改善箇所説明図

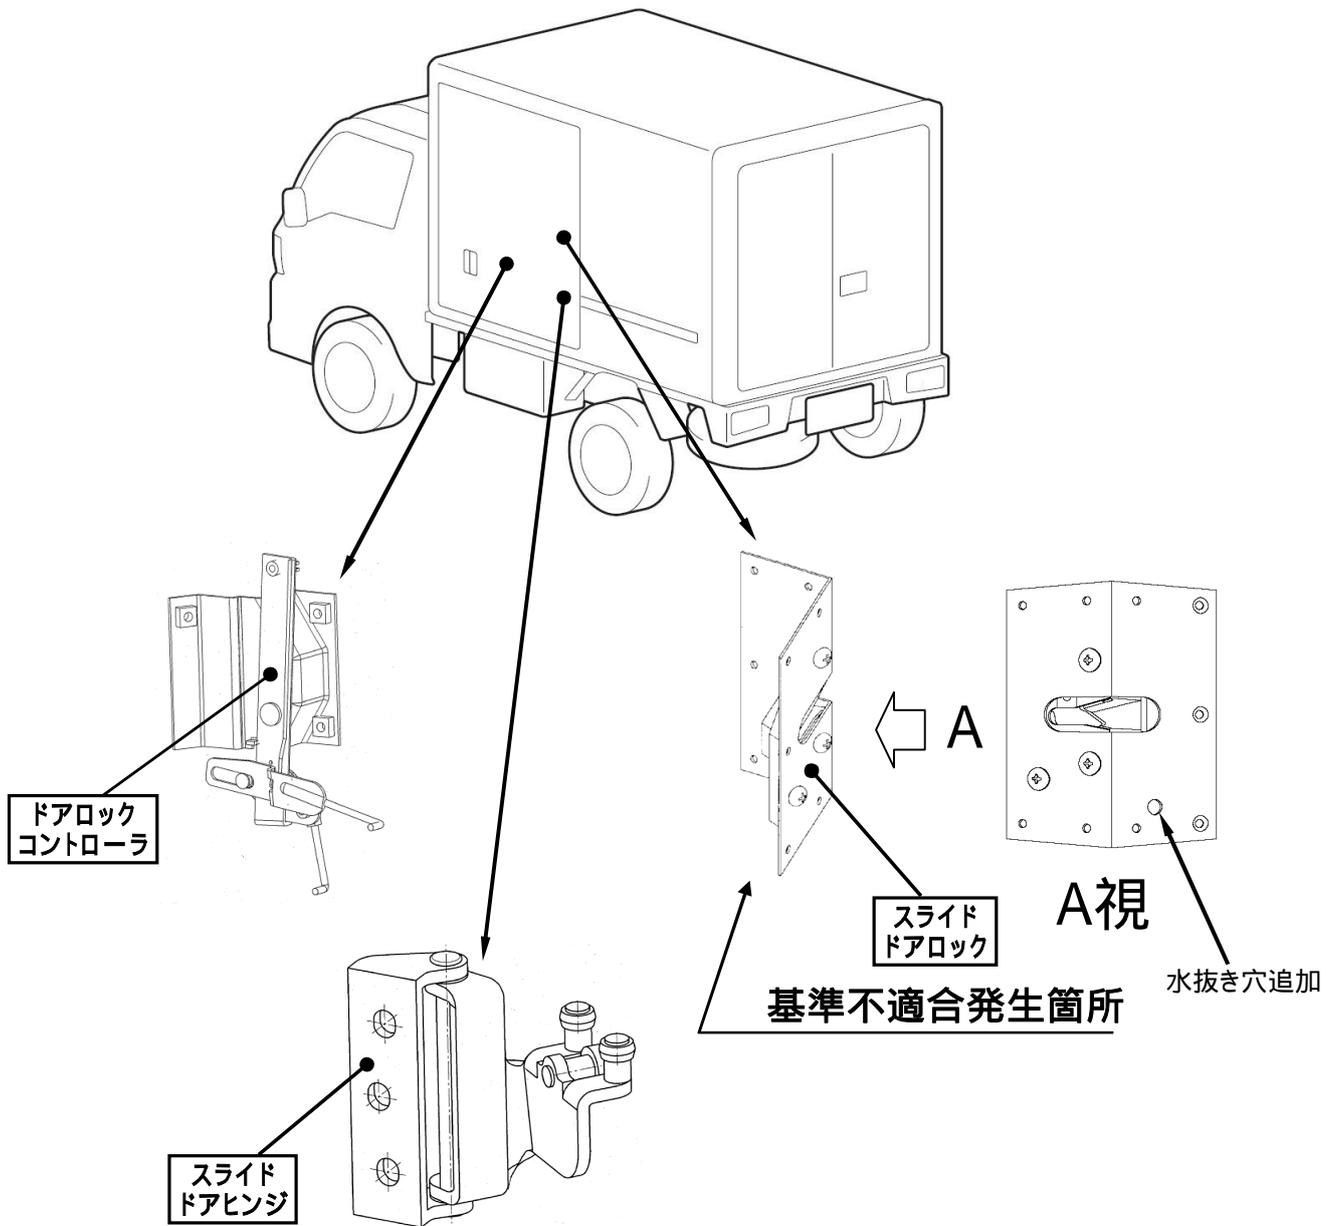
荷室のスライドドアロック取付部の水抜き構造が不適切なため、洗車時の水等が排出されずに溜まり、当該ドアロック内部が錆びることがある。このため、スライドドアを開いた際にドアロックが解除の状態でも固着したまま元に戻らず、スライドドアが閉まらなくなるおそれがある。

全車両、スライドドアロックを改善品と交換すると共に、ドアロックコントローラとスライドドアヒンジを新品と交換する。
